标准大棚 (A) ~ (D) 立面图 1:100

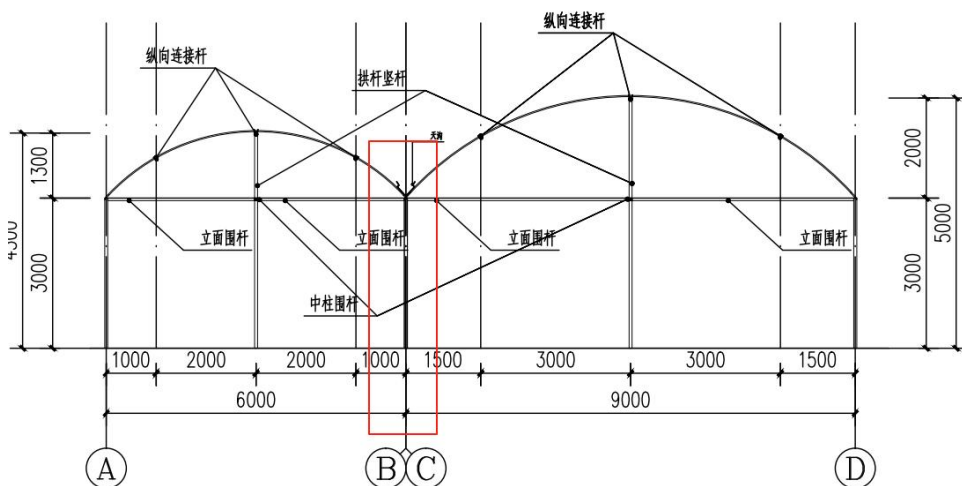
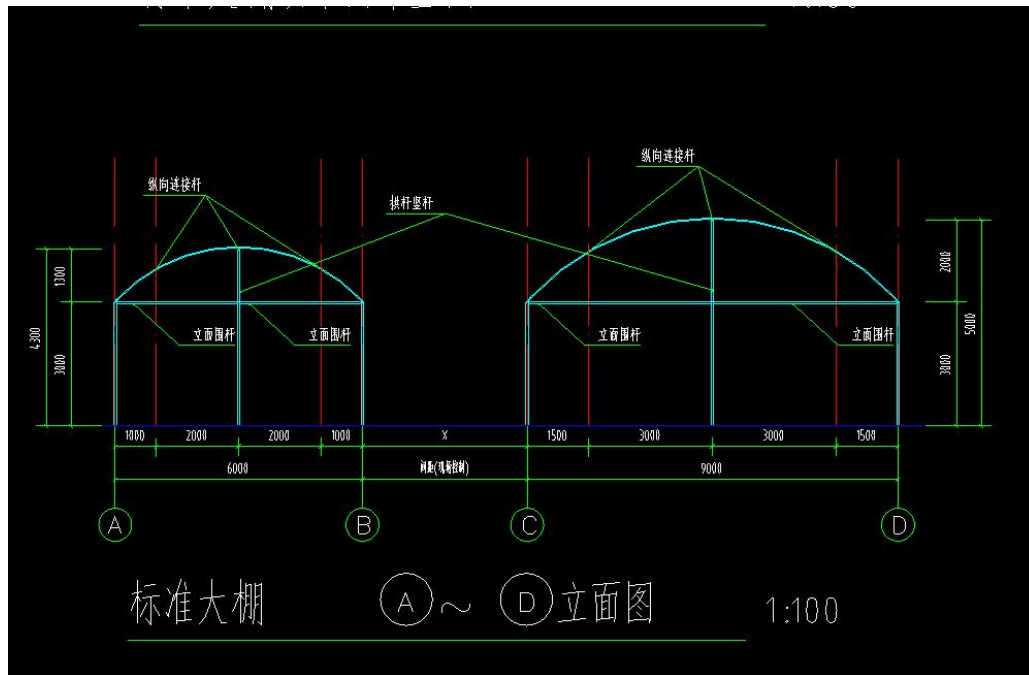
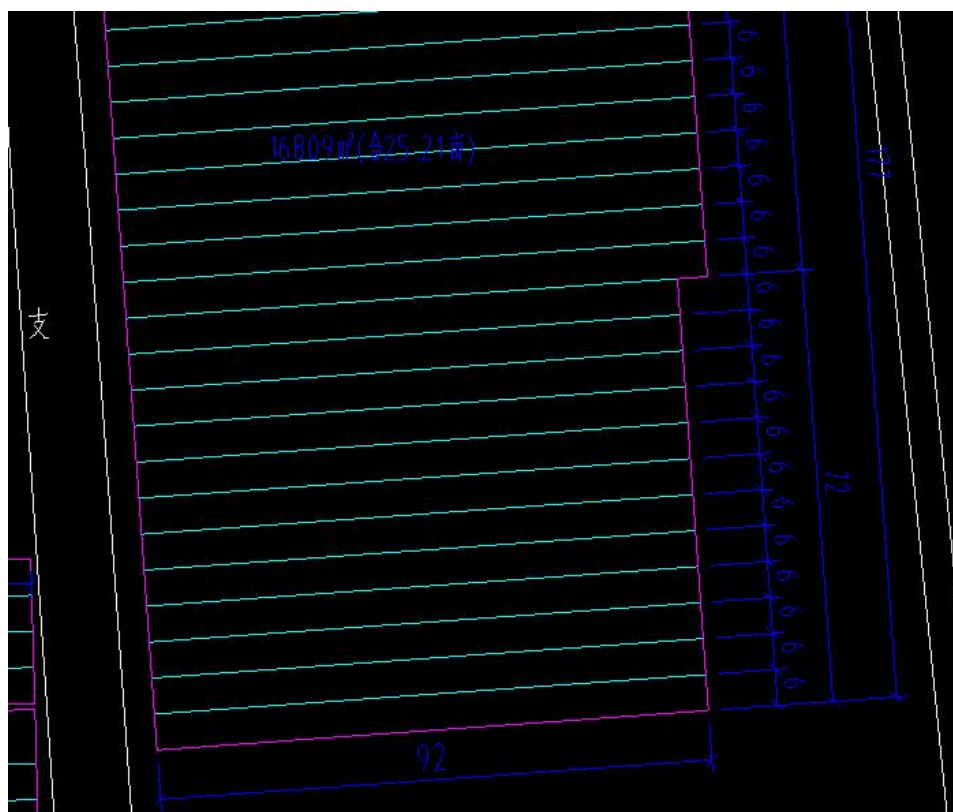
1 图纸中给出的标准段为 6m 跨、9m 跨雨棚单个布置的，但是总平面图中雨棚布置多为联排设置，联排布置时跨与跨之间是否共用立面围杆、立柱、立柱基础，请明确？

答：联排布置的时候，立面围杆、立柱并排放置，不共用，基础共用。
